RESOLUCIÓN No. DEIA-IA- 017 - 2023
De 3 de Marzo de 2023

Por la cual se resuelve la solicitud de evaluación del Estudio de Impacto Ambiental (EsIA), categoría II, correspondiente al proyecto “**SUBESTACIÓN ELÉCTRICA PANAMÁ III 230 kV**”, promovido por la sociedad **EMPRESA DE TRANSMISIÓN ELÉCTRICA, S.A.**

Ilustración 2: Vista de ubicación de autopista Panamá – Colón y PH Altamira Garden en cuanto a radio de 500 metros.

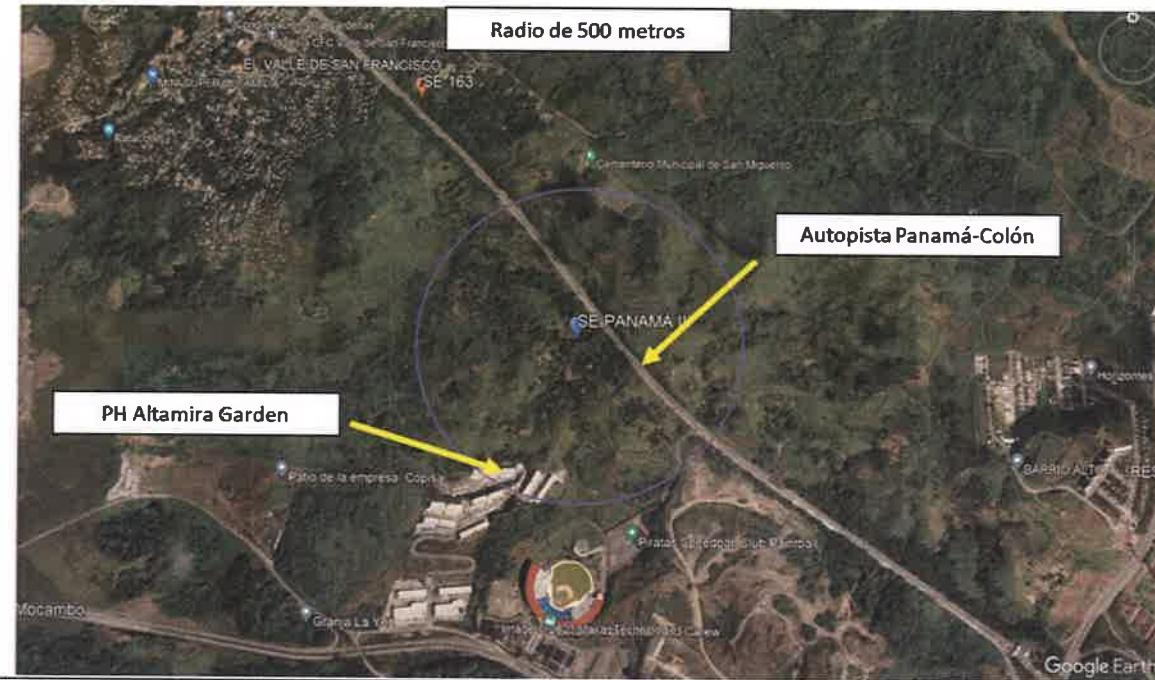
Tabla 8: Condiciones y distancia mínima de las infraestructuras que se verán posiblemente afectadas por los trabajos de voladura

Infraestructuras	Descripción de la Condiciones	Distancia mínima de infraestructura con respecto a la actividad
PH Altamira Garden	Es un complejo habitacional con varias torres, se vería expuesto por las vibraciones que puedan emitir la voladura	La estructura (Edificio, Residencial) se encuentra a 400 metros.
ENA Autopista Panamá - Colón	Es la estructura más cercana y propensa a sufrir afectaciones por la voladura por su corta distancia, ya que es una vía de comunicación vial muy concurrida, en la cual circulan a velocidad promedio de 80 km/h a 110 km/h.	La Autopista se encuentra a 120 metros aproximadamente del centro de área de corte por voladura y como punto más cercano sería aproximadamente 75 metros.

ANEXO 6-A
C8SE201306 - DT-SE-EIA006 - Corte
(Voladura) Y Relleno

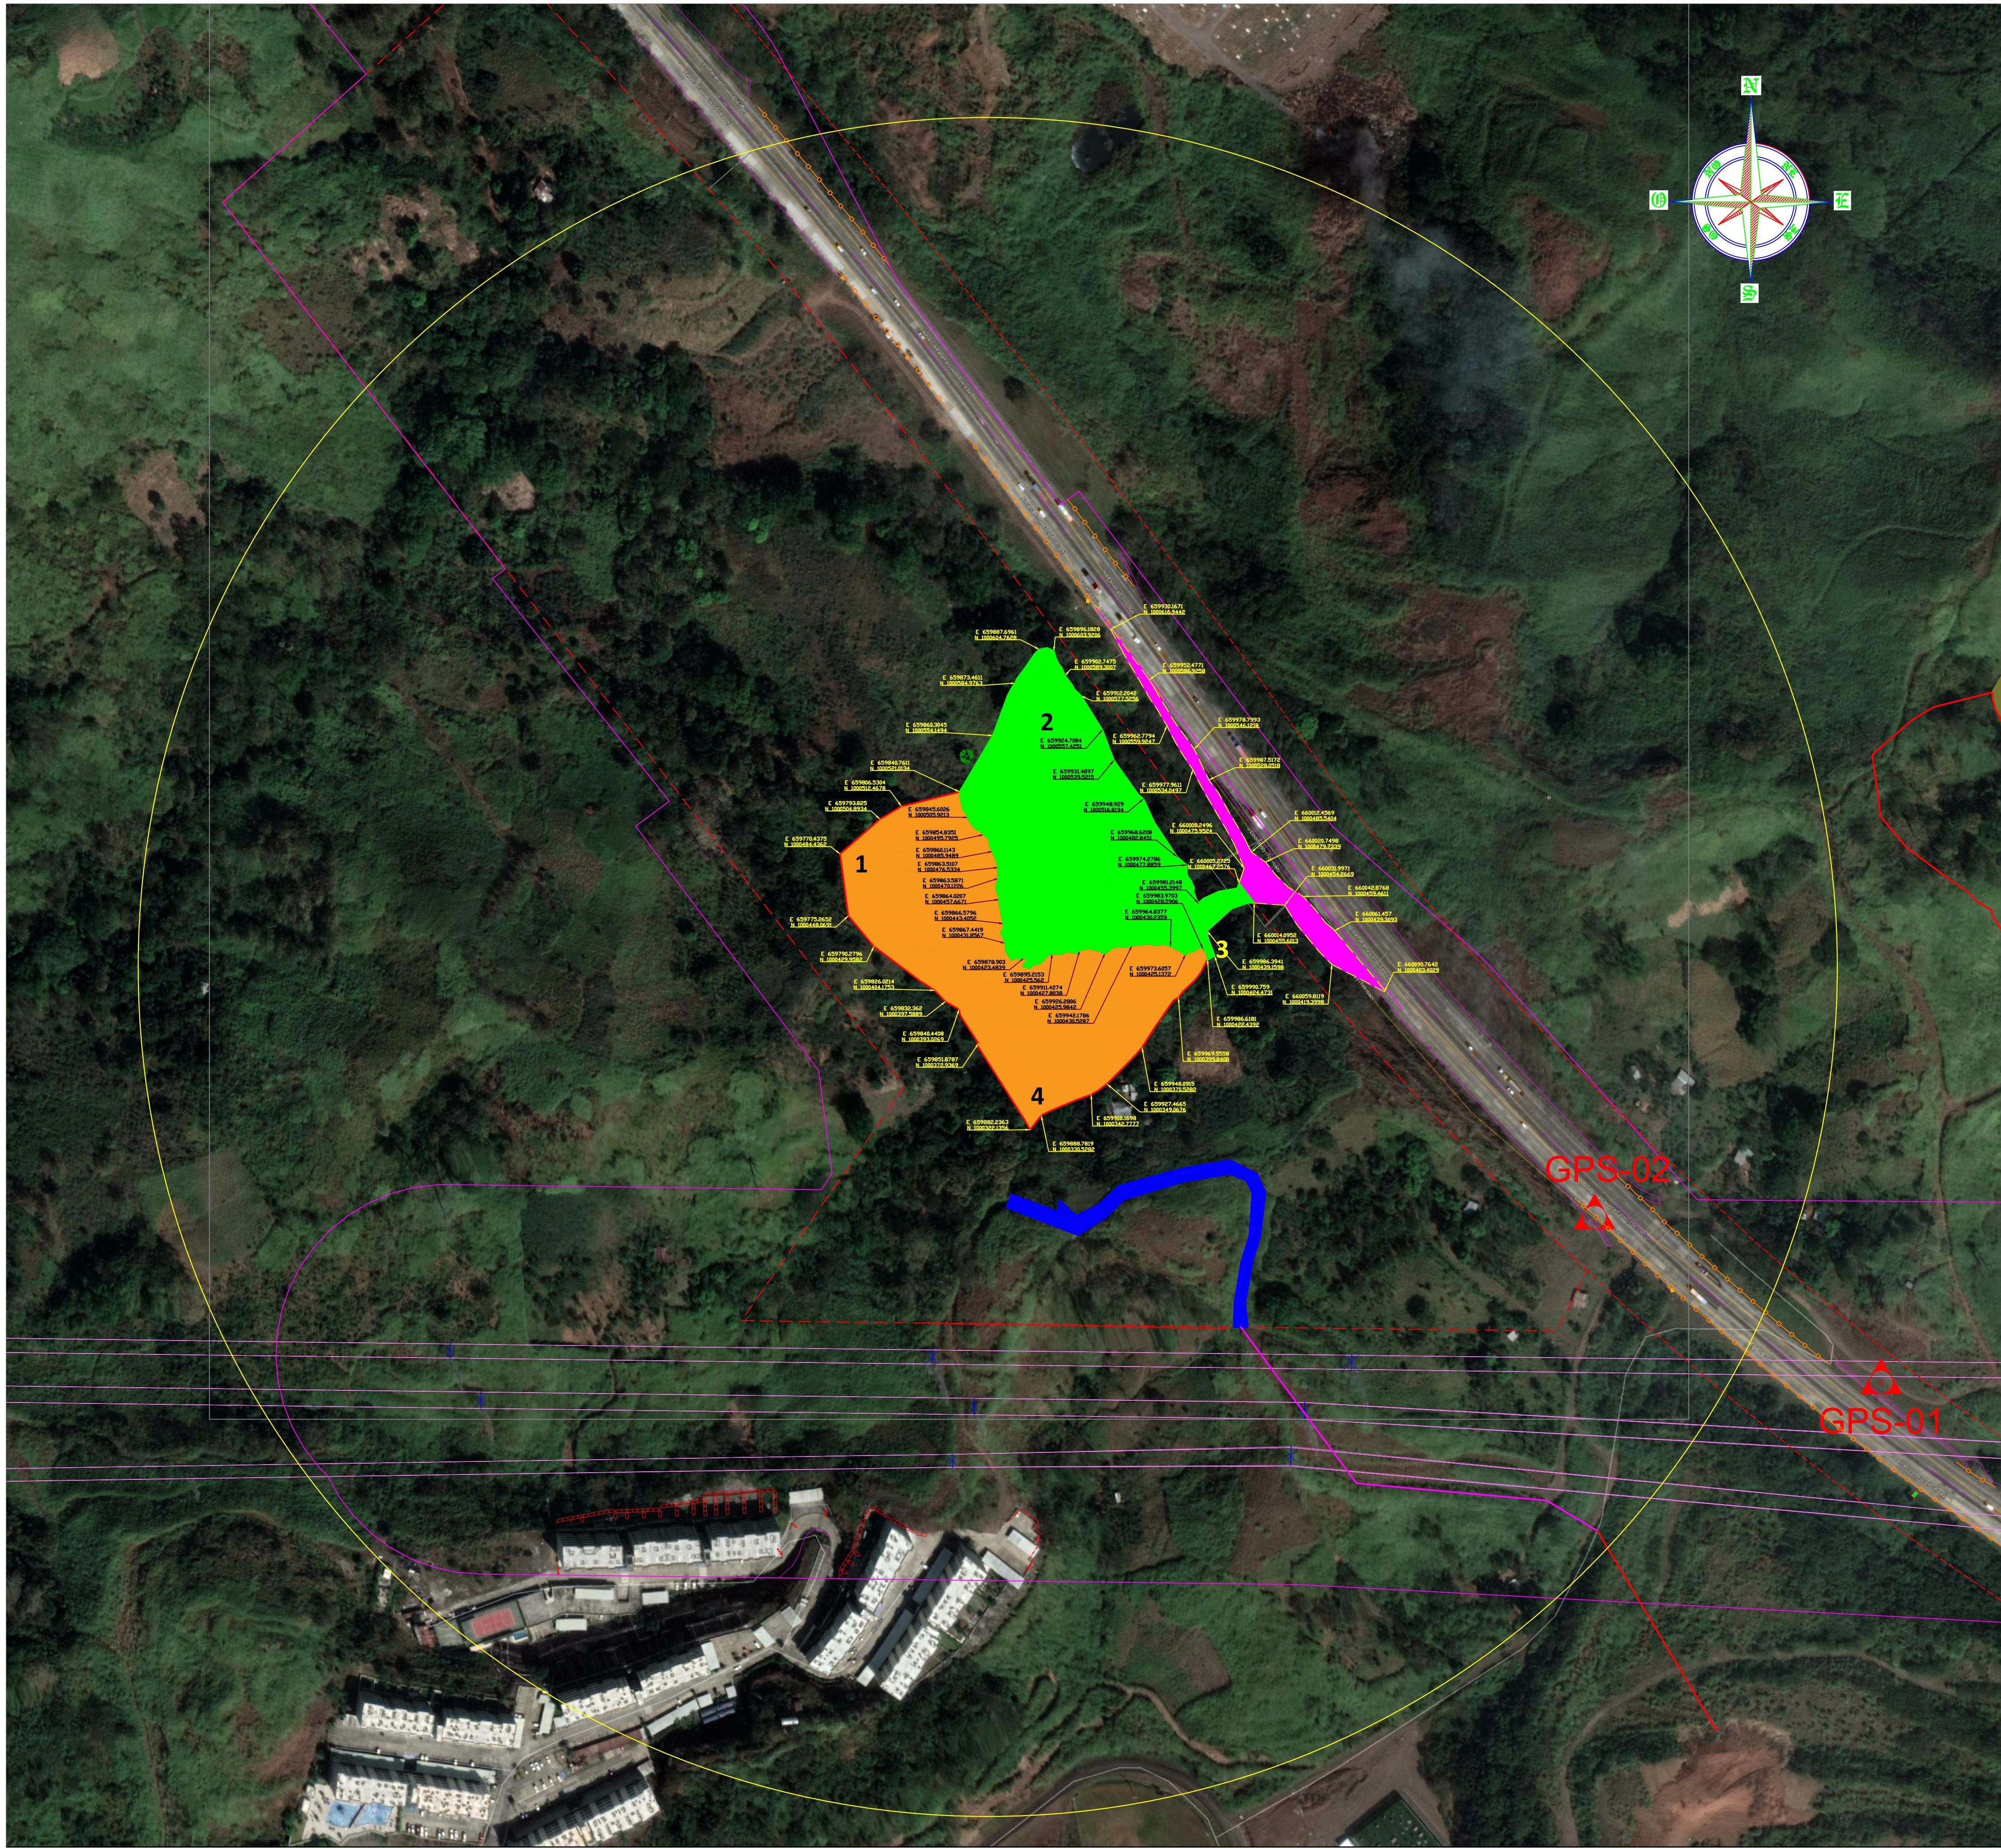
- d. Indicar la disposición final de residuos productos de voladuras (materiales y explosivos).
 - e. Indicar las medidas de mitigación a implementar con respecto a la actividad contemplando los factores físicos (aire, ruido, vibraciones y gases) producto de las voladuras.

- **Al subpunto (e),** la cual hacía referencia en incluir medidas de mitigación a implementar en los factores físicos productos de las voladuras, el promotor detalla: “...en la Tabla 10 se modifica y se aclara el “Cuadro 10.1. Medidas de Mitigación Específicas según Impacto Ambiental Identificado” del Estudio de Impacto Ambiental; para este caso, de los impactos ambientales relacionados con los factores físicos producto de las voladuras. Teniendo en cuenta que, de requerirse la utilización de explosivos, la actividad tendrá una duración
